MAPA DE RUÍDO DO CONCELHO DE CASCAIS

NOTA TECNICA

ESCLARECIMENTOS APLICÁVEIS AO DOCUMENTO

Parecer no âmbito do disposto no n.º 2 do artigo 119.º do Decreto-lei n.º 80/2015, de 14 de maio (RJIGT), articulado com o n.º 3 do artigo 86.º do mesmo diploma, sobre a proposta de Alteração ao Plano Diretor Municipal (PDM) de Cascais, para adequação ao novo RJIT - versão setembro 2020

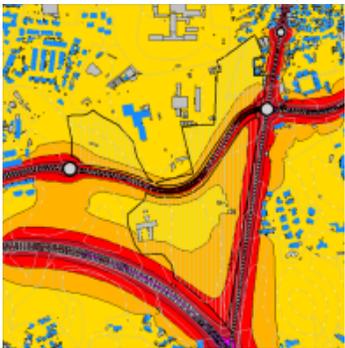
A fundamentação da conformidade da proposta de alteração com o RGR consta do Anexo 17 do Relatório, denominado “Análise da Conformidade Regulamentar das Áreas Urbanizáveis Previstas na Proposta de PDM”. Consta-se que aquela não inclui a análise da maioria das tipologias de alteração propostas (oito, no total), sendo a avaliação apresentada restrita ao solo urbanizável e, neste âmbito, apenas com o objetivo de precaver a eventual necessidade de dimensionamento de medidas de minimização de ruído.

IDENTIFICAÇÃO		ID 101 - Birre / Areia			
CLASSE DE USO DE SOLO		LOCALIZAÇÃO / DESCRIÇÃO		ZONAMENTO ACÚSTICO	
EM VIGOR	EM PROPOSTA			EM VIGOR	EM PROPOSTA
<ul style="list-style-type: none"> • Espaço de Uso Especial Proposto 	<ul style="list-style-type: none"> • Espaço Verde de Recreio e Produção • Espaço de Equipamento 		<p>Birre / Areia proximidade da Via Saloia</p>	Zona Mista	Zona Mista
ANÁLISE DA CONFORMIDADE COM O RGR					
AMBIENTE SONORO					
SITUAÇÃO ATUAL		SITUAÇÃO FUTURA (PROPOSTA PDM)		CONFORMIDADE	NECESSIDADE DE CRIAÇÃO DE "FAIXA NON AEDIFICANDI"
				Conforme	Não
<p>Generalidade da área níveis sonoros de: $L_{den} \leq 55$ dB(A) e $L_n \leq 45$ dB(A)</p>		<p>Previsível agravamento dos níveis sonoro, na ordem de 5 dB(A), com a entrada em funcionamento da Via Saloia</p> <p style="text-align: center;">$L_{den} \approx 50 - 55$ dB(A) e $L_n \approx 4$ dB(A)</p>
